柏崎刈羽原子力発電所保安規定審査資料	
資料番号	TS-91 (改訂1)
提出年月日	令和2年8月12日

## 柏崎刈羽原子力発電所7号炉

復水貯蔵槽を水源とした原子炉隔離時冷却系の  
運転確認について

東京電力ホールディングス株式会社

図1 復水貯蔵槽を水源とした原子炉隔離時冷却系の運転確認

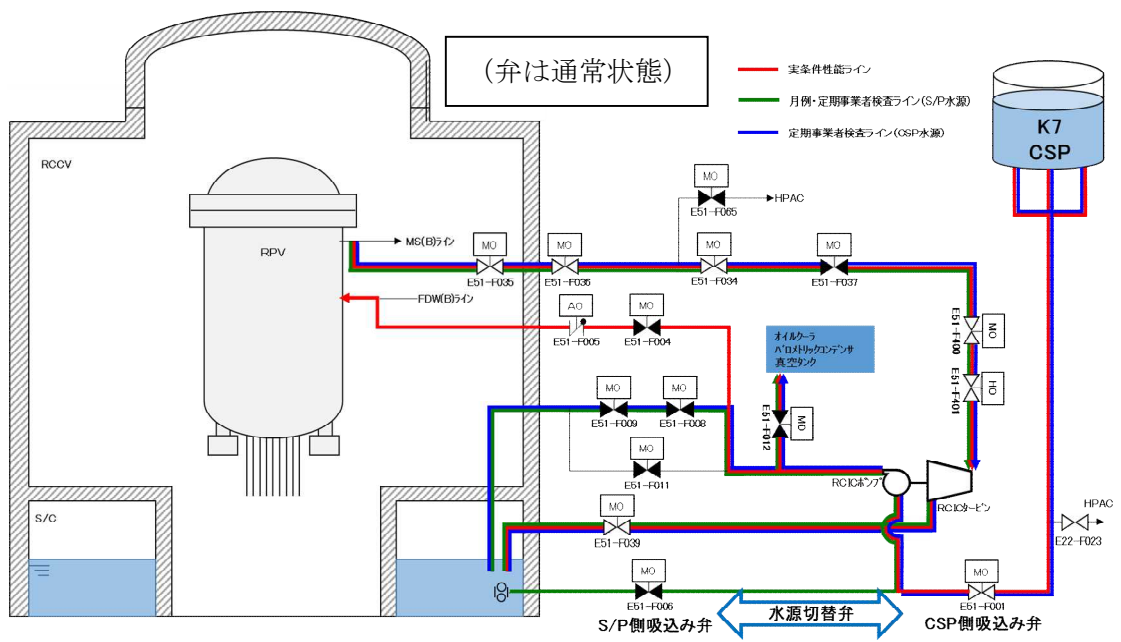
復水貯蔵槽を水源とした原子炉隔離時冷却系ポンプの運転確認時は、図1に示す通り、復水貯蔵槽を水源とし、サブレッションプールへ水を排出する系統構成で行うため、サブレッションプール水位は上昇する。このため、運転確認時における水位上昇対策として、残留熱除去系ポンプにてサブレッションプール水を廃棄物処理建屋のLCW収集槽へ移送する操作を並行して行う。

しかしながら、上記操作を行った場合であっても、サブレッションプール水の移送先のLCW収集槽受入配管の設計容量は [ ] であり、原子炉隔離時冷却系ポンプの定格流量運転時（ $182\text{ m}^3/\text{h}$ ）においては、サブレッションプールへの流入量が上回ることから、水位の上昇が生じ、原子炉隔離時冷却系ポンプの駆動蒸気（ [ ] ）分が加わると、サブレッションプール水位は約 [ ] 上昇することとなる。

これまでのサブレッションプールを水源とした原子炉隔離時冷却系の運転性能検査の実績から、運転状態確認、データ採取を行うためには少なくとも [ ] 程度は掛かると想定している。一方で、復水貯蔵槽を水源とした原子炉隔離時冷却系の運転確認を実施する場合、サブレッションプール水位の通常運転範囲内では運転確認を行うための時間を十分に確保できないことが懸念される。また、サブレッションプールの水位調整操作で生じる水位の揺らぎ等の事象により、通常運転範囲内の管理値を逸脱する可能性もある。従って、保安規定第46条について、原子炉隔離時冷却系の運転確認行為を妨げないための措置を新たに設ける。

図46

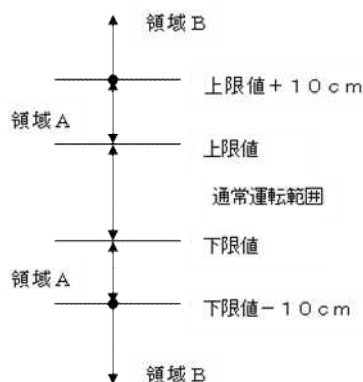
原子炉隔離時冷却系の運転確認時は、サブレーションプール水位の常時監視及び水位上昇／下降範囲を最小限に抑える措置を実施すると共に、運転確認終了後24時間の制限を設けた上で、通常運転範囲の逸脱（図46の領域Aへの移行）を許容することとする。なお、24時間の制限については、表46-2の条件Aの完了時間を準用した。

また、領域Aを超えて領域Bに近接した場合は、運転確認を中止し24時間以内にサブレーションプール水位を制限値内に復旧することとするが、万が一、領域Bに移行した場合（サブレーションプールの水位調整操作で生じる揺らぎ事象、または原子炉隔離時冷却系ポンプの運転確認で生じる波立ち等による一時的な水位の上昇は除く）は、運転上の制限の逸脱と判断し、表46-2の要求される措置に従い、原子炉をスクラムする。

第46条 原子炉の状態が運転、起動及び高温停止において、サブプレッションプール<sup>※1</sup>の水位は、表46-1(図46)で定める事項を運転上の制限とする。ただし、地震時を除く。なお、7号炉において、原子炉隔離時冷却系又は高圧代替注水系の運転確認等により、サブプレッションプールの水位が図46の領域Aに移行した場合、運転確認開始から確認終了後24時間までの間は、運転上の制限を満足していないとはみなさないが、領域Bに移行した場合は、運転上の制限の逸脱と判断する。

2. サブプレッションプールの水位が前項で定める運転上の制限を満足していることを確認するため、次号を実施する。  
 なお、7号炉において、原子炉隔離時冷却系又は高圧代替注水系の運転確認等により、サブプレッションプールの水位が図46の領域Aに移行した場合、5分毎にサブプレッションプールの水位を監視するとともに、領域Bに近接した場合は、水位が変動するような運転確認等を中止し、24時間以内に水位を制限値内に復旧する。
